Dr.-Ing. R. Ruhnau

Gutachtliche Stellungnahme

Nr.: R 184/08.1

Betreff: Exner ./ Schmoihl + Sohn Bauunternehmung GmbH u. a.
Aktenzeichen 23 OH 19/07
Beweisbeschluss vom 23.05.2008

Abb. 2: Vertikalschnitt durch die Außenwand in der Schürfgrube 1, Prinziskizze mit Eintragung des Wassertransportweges

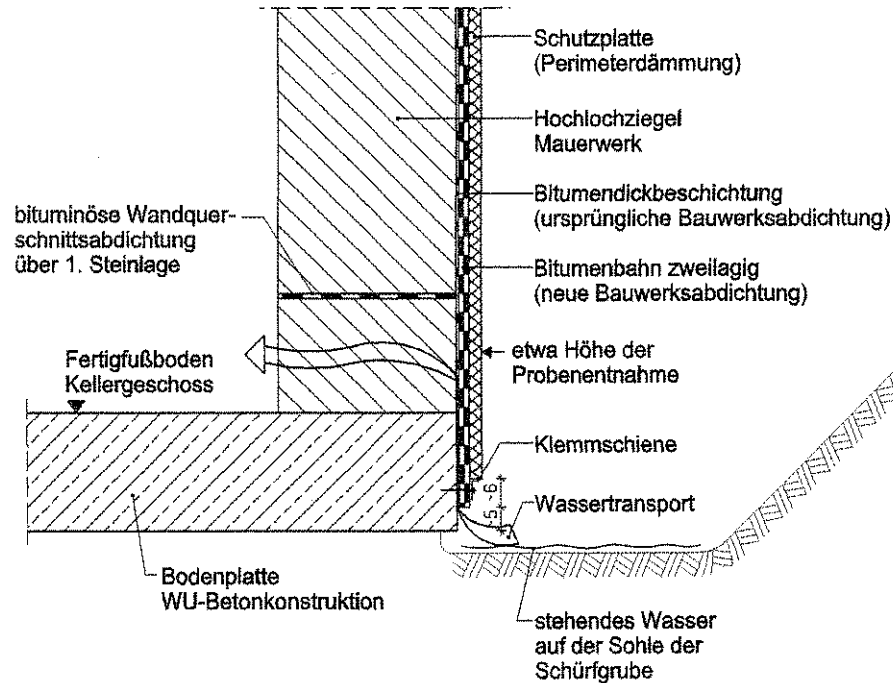
Die vertikale Abdichtung der Kelleraußenwand bestand aus einer Bahnenabdichtung aus Bitumenwerkstoff (Bild 23). Es handelte sich hierbei um eine besplittete Bahn. Nach Angaben von Herrn Beck handelt es sich bei der obersten Bahn um eine Polymerbitumenbahn PYE PV 200 S5, die mit der untersten Bahn verschweißt wurde.

Die Abdichtung ist fast bis zur Unterkante der Bodenplatte geführt. Der Abstand zur Bodenplattenunterkante beträgt ca. 4 bis 5 cm. Der untere Bahnenrand wurde mittels einer Klemmschiene (profiliertes Aluminiumblech, Breite $d = 6$ cm) an der Stirnseite der Bodenplatte befestigt. Im Bereich des Bahnenstoßes ist die oberste Lage der Abdichtungsbahn unterhalb der Verwahrschiene nicht ausgespart worden. An der Öffnungsstelle ist die Klemmschiene im Abstand von ca. 20 cm mit dem Untergrund verdübelt worden (Bild 24 und 25). Bis etwa 20 cm oberhalb der Klemmschiene wies die Abdichtung eine leichte Faltenbildung (Wellenbildung) auf. Nach Angaben von Herrn Beck weist die Bodenplatte keinen Überstand zur Kelleraußenwand auf.

Etwa 30 cm über der Klemmschiene wurde die Abdichtung geöffnet. Es wurde ein ca. 10 x 10 cm großes Probenstück entnommen (siehe Bild 26). Die oberste Lage war vollflächig mit der untersten Lage verschweißt, so dass beide Lagen zusammenhängend ausgebaut wurden. Die Probenrückseite, das heißt die Rückseite der untersten Lage wies Nässe auf. Die Gesamtdicke der Abdichtungsbahnen betrug an der Un-

tersuchungsstelle $d = 7$ bis 8 mm. In beiden Bahnen wurde eine Vlieseinlage vorgefunden. Unter der zweilagigen vertikalen Bahnenabdichtung wurde eine Bitumendickbeschichtung mit einer Gewebeeinlage vorgefunden. Die Schichtdicke betrug $d = \text{ca. } 2$ bis 3 mm. Nach Angaben von Herrn Beck anlässlich des Ortstermins handelt es sich hierbei um die ursprüngliche Bauwerksabdichtung. Im Rahmen der Sanierung wurde festgestellt, dass die "alte" Bitumendickbeschichtung eine gute Haftung mit dem Untergrund aufwies, so dass diese bei der Sanierung nicht entfernt wurde. Auf die vorhandene Bitumendickbeschichtung sei die erste Lage der "neuen" Abdichtung aufgeklebt worden.

Auf der Oberfläche der Bitumendickbeschichtung wurde Wasser in tropfbar flüssiger Form vorgefunden. Unter der Bitumendickbeschichtung war eine mineralische Spachtelschicht vorhanden und dahinter befand sich die Kelleraußenwand aus Hochlochziegeln (Bild 27 und 28).

Der vorgefundene Abdichtungs- und Außenwandaufbau ist in der Abbildung 2 skizziert.

Abb. 3: Vertikalschnitt durch die Außenwand in der Schürfrube 2, Prinziskizze mit Eintragung des Wassertransportweges

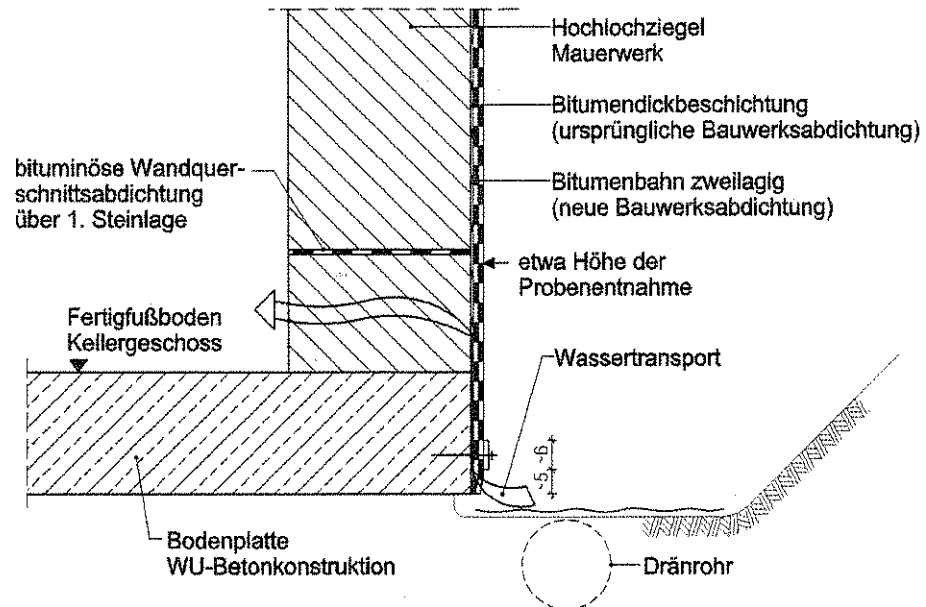
Die Schürfgrube 2 wurde an der Gebäuderückseite an der Außenwand-ecke zum Kellerraum 2 angelegt (Bild 29). Vom Kellerlichtschacht bis zur Unterkante der Bodenplatte wurden die Perimeterdämmplatten entfernt. Die vorgefundene besplittete Bahnenabdichtung war bis etwa an die Unterkante der Bodenplatte geführt und mittels einer Klemmschiene mechanisch verwahrt worden (siehe Bild 30). Die Breite der profilierten Aluminiumschiene betrug $d = 6$ cm. Die überlappende oberste Abdich-

tungsbahn war im Bereich der Verwahrschiene nicht ausgeklinkt worden. In jeder Bohrung der Schiene war eine Dübelbefestigung vorhanden (Abstand ca. 20 cm). Der Abstand zwischen Unterkante Bodenplatte und Klemmschiene betrug etwa 5 cm.

In einer Höhe von ca. 45 cm über der Unterkante der Bodenplatte wurde die Abdichtung geöffnet. Die oberste Lage war vollflächig mit der untersten Lage verschweißt, so dass die gesamte Abdichtung entnommen wurde. Die Dicke der Abdichtung betrug ca. 7 bis 8 mm. Jeweils beide Bahnen wiesen eine Vlieseinlage auf. Unterhalb der Bauwerksabdichtung wurde die ursprüngliche Bauwerksabdichtung bestehend aus einer Bitumendickbeschichtung mit einer Schichtdicke von $d = \text{ca. } 2 \text{ bis } 3 \text{ mm}$ vorgefunden. Sowohl die Rückseite der untersten Abdichtungsbahn als auch die Oberfläche der Bitumendickbeschichtung wiesen auch hier Feuchtigkeit in tropfbar flüssiger Form auf (Bild 31).

Unter der alten Abdichtung befand sich eine Spachtelschicht und darunter wurde die Ziegelfläche der Kelleraußenwand vorgefunden (Bild 32 und 33). Die Ziegeloberfläche war sichtbar feucht. Die Feuchtemessung mit der Gann-Hydromette ergab Messwerte von 147 digits.

Die vorgefundene Situation ist in Abbildung 3 dargestellt.

Abb. 4: Prinzipskizze einer Innenabdichtung aus [12]

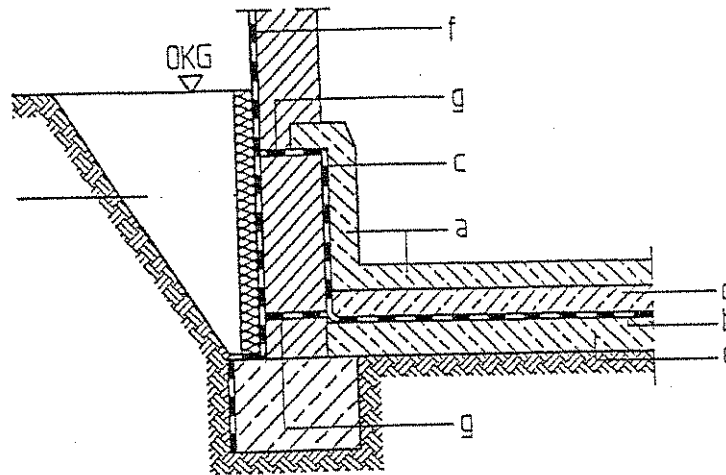
Um eine geschlossene Wanne herzustellen, wird hier eine Bahnenabdichtung aus Bitumenwerkstoffen in Verbindung mit einem Betoninnentrog ausgeführt.

Am oberen Wannenrand wird eine zusätzliche Wandquerschnittsabdichtung in die Kelleraußenwände eingebaut, um das kapillare Aufsteigen der in der Kelleraußenwand verbleibenden Feuchtigkeit zu verhindern. Aufgrund des vorhandenen Hochlochziegelmauerwerks sind Injektagen durch die vorhandene Lochung ungeeignet. Im vorliegenden Fall ist deshalb die zusätzliche Horizontalsperre im Mauerwerksägeverfahren einzubringen.

Abb. 5: Detail Unterfangung von tragenden Wänden aus [13]

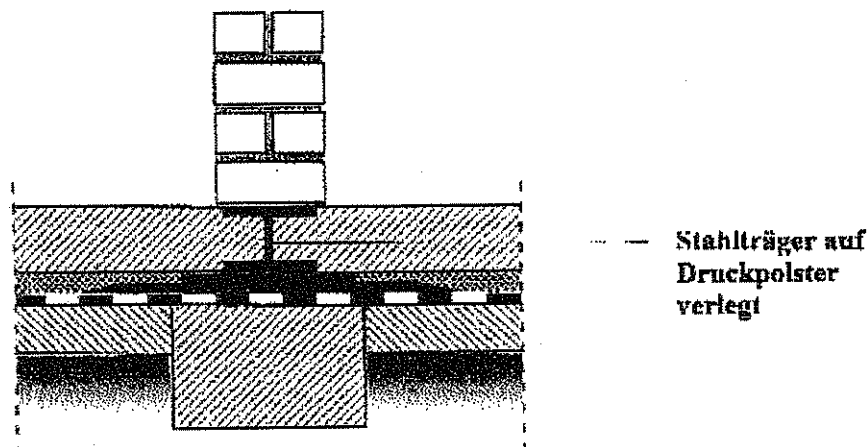
Zunächst sind sämtliche nichttragenden Innenwände abzubauen. Da die wannenförmige Abdichtung auch unterhalb der tragenden Innenwände weitergeführt werden muss, sind diese zu unterfangen (vgl. Abb. 5).

Die Unterfangung der tragenden Wände muss abschnittsweise und nach Vorgabe des Tragwerksplaners erfolgen. Hierbei sind Betondruckplatten anzuordnen, um die neue Bahnenabdichtung nicht zu beschädigen. Die tragenden Wände sind von den Kelleraußenwänden bis zur Höhe der neuen Innenabdichtung abzutrennen, da auch im Wandbereich die Abdichtung durchgehend eingebaut werden muss. Anschließend muss der Untergrund zur Aufnahme einer Bahnenabdichtung aus

Abb. 6: Prinzip des Mauersägeverfahrens

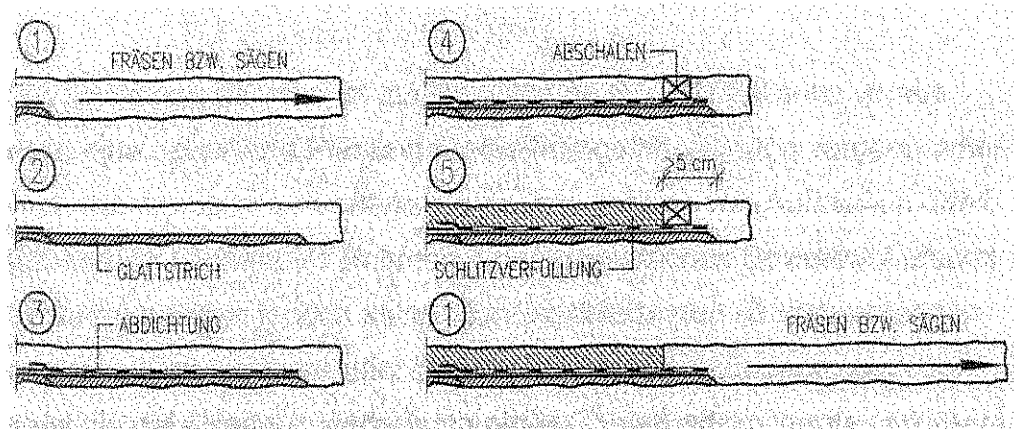
Am oberen Wannенrand ist mittels Mauersägeverfahren eine zusätzliche horizontale Sperre in den Umfassungswänden einzubauen. Hierbei wird der kapillare Wassertransport im Mauerwerk durch Trennen des Mauerwerks und Einschleiben von zum Beispiel Folien oder Bitumenbahnen und Edelstahlblechen vollständig unterbunden.

Die folgende Abbildung 6 zeigt das Prinzip des Mauersägeverfahrens.
